浜岡原子力発電所 原子力事業者防災業務計画の修正について

2024 年 7 月 1 日

浜岡原子力発電所 原子力事業者防災業務計画の修正概要

図 1 原子力防災組織の変更内容

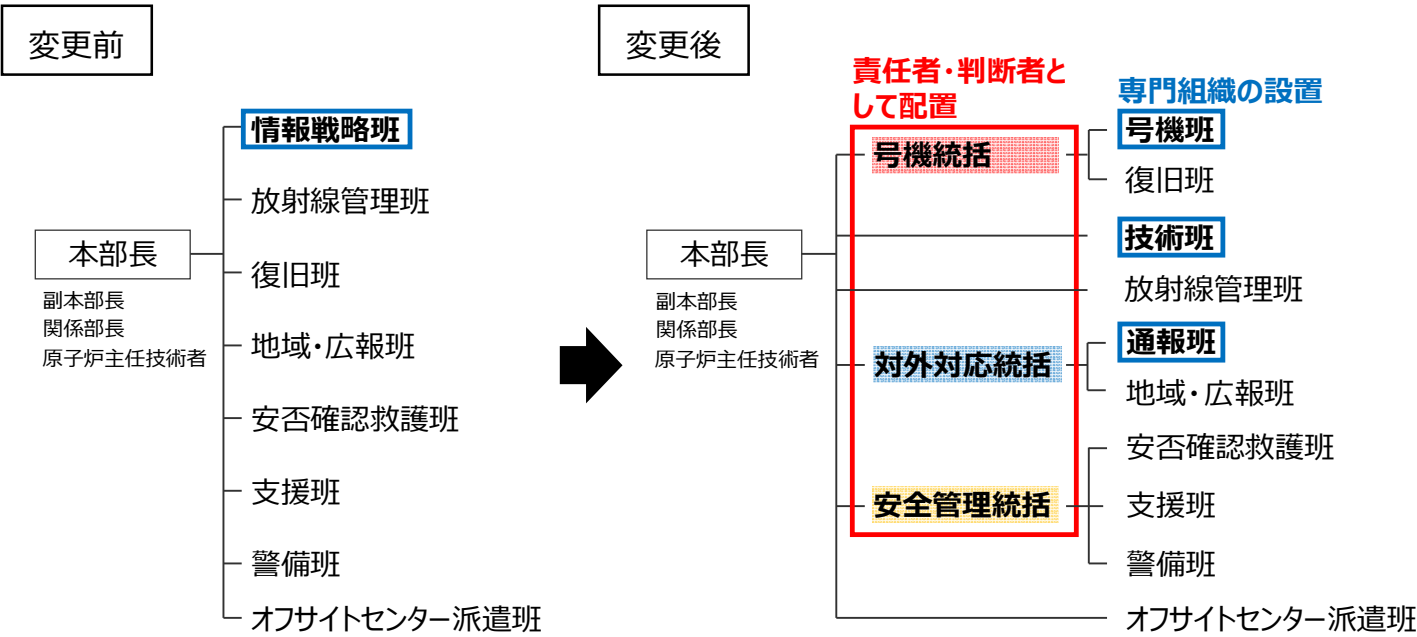
1. 原災法関係法令改正に伴う変更
- 原子力規制委員会が定める原子力災害対策指針等が 2023 年 11 月に改正されたことに伴い、防災業務計画を変更しました。
- 具体的には、緊急時活動レベルに関する記載の修正、防災訓練の評価方法に関する記載の修正、原災法第 15 条に規定する緊急事態の発生に至らない想定 of 防災訓練を計画する場合の記載の追加をおこないました。
2. 原子力防災組織の変更
- 重大事故の発生および拡大の防止、復旧に的確かつ柔軟に対処できるよう、原子力防災組織を変更しました。（図 1）
- （1）役割ごとの責任者・判断者として統括を配置しました。

（2）情報戦略班が実施していた各号機の状況把握・対応検討、事象の進展予測および社内・外への通報連絡を専門的に実施する組織を設置しました。

➤ 各号機の状況把握・対応検討を役割とする「号機班」を設置しました。

➤ 事象の進展予測等の技術的助言・進言を役割とする「技術班」を設置しました。

➤ 社内・外への通報連絡を役割とする「通報班」を設置しました。
